改善箇所説明図

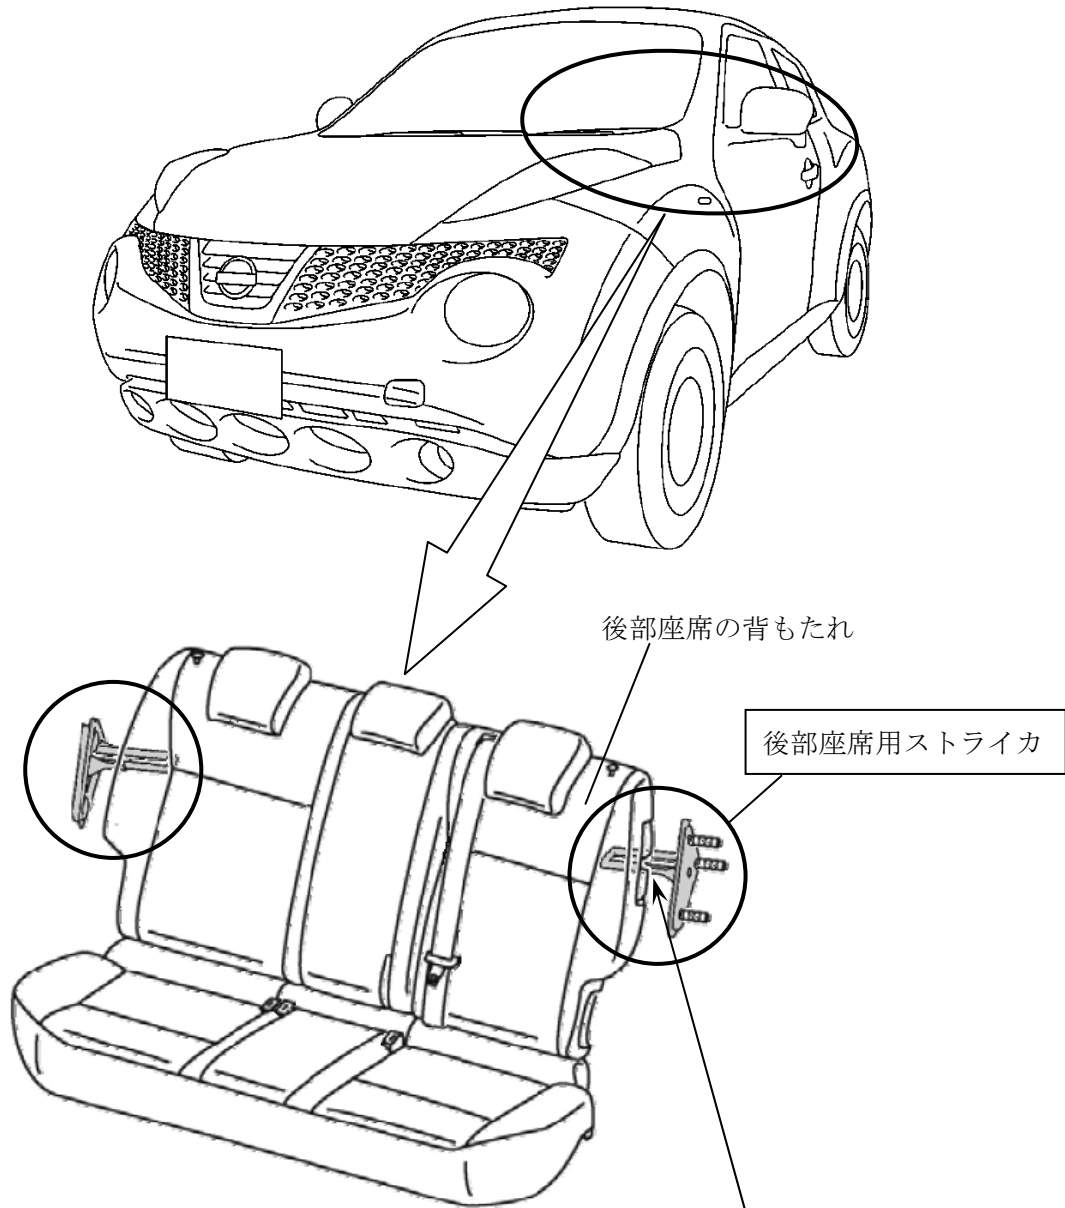
基準不適合発生箇所

後部座席の背もたれを固定するストライカにおいて、溶接設備の調節が不適切であったため、溶接が不十分なものがあり、衝突時に溶接がはがれるおそれがある。

改善の内容

全車両、当該ストライカを良品と交換する。

識別：銀色のシールをモデルナンバープレートの右横に貼り付ける。
